改善箇所説明図

エンジン右側全体図

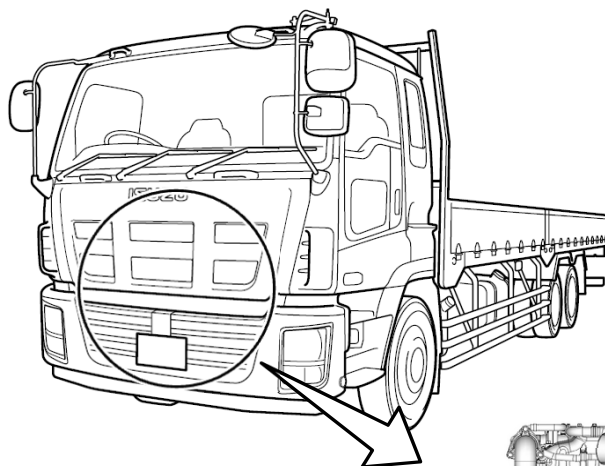
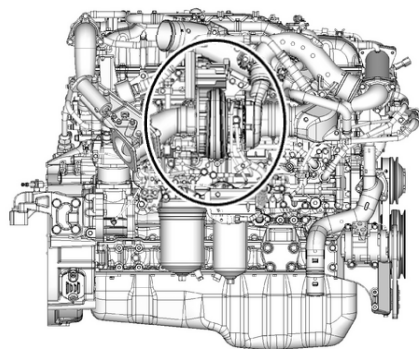
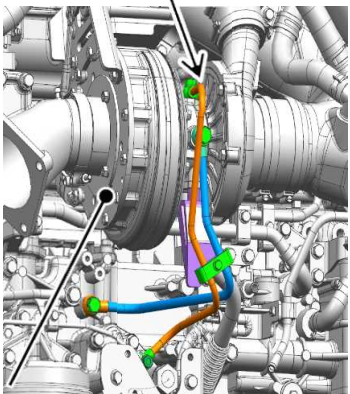
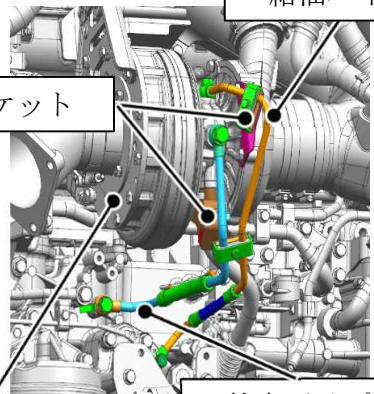
改善前	改善後
<p>基準不適合発生箇所</p>  <p>ターボチャージャ</p>	 <p>給油パイプ</p> <p>ブラケット</p> <p>ターボチャージャ</p> <p>給水パイプ</p>

大型トラック用エンジンにおいて、ターボチャージャのタービンインペラの二次共振時の最大応力部に微小空孔が存在した場合に、微小空孔を起点とした疲労破壊によりタービンインペラが破損して異音、白煙排出、出力不足等が発生し、エンジン警告灯が点灯することがある。そのため、そのままの状態で使用を続けると、ターボチャージャに異常振動が発生し、ターボチャージャ給油パイプが疲労により亀裂してオイルが漏れ、高温部に付着して火災に至るおそれがある。

全車両、給油パイプ、給水パイプおよびパイプ固定用ブラケットを対策品に交換する。なお、上記原因によりタービンインペラが破損した場合には、ターボチャージャを無償で交換する。
